ZARZĄD POWIATU GLIWICKIEGO

WIF-RZPO.272.00006.2022

WYJAŚNIENIA I ZMIANA TREŚCI SWZ

„Doposażenie w sprzęt medyczny Szpitala w Pyskowicach”

Pytanie 38.

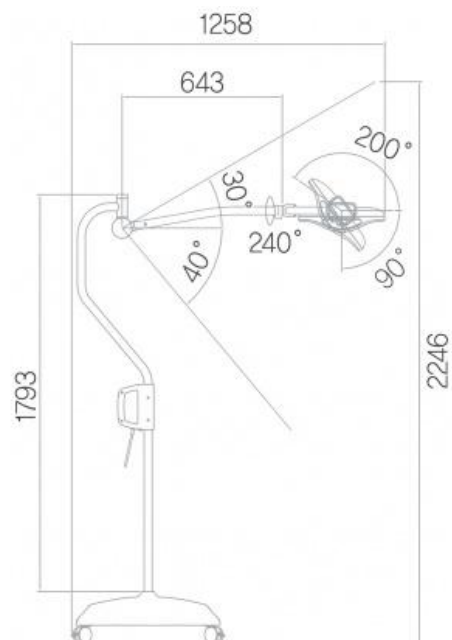
Czy Zamawiający dopuści lampę ze statywem jak na zdjęciu poniżej?

Odpowiedź: Zgodnie z SWZ.

Pytanie 39.

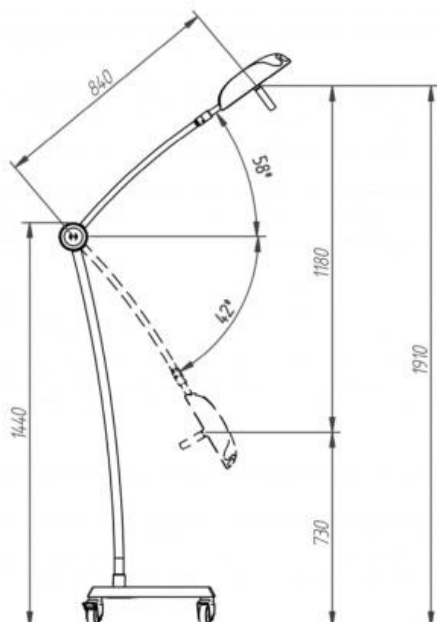
Czy Zamawiający dopuści lampę ze statywem jak na zdjęciu poniżej?

Odpowiedź: Zgodnie z SWZ.
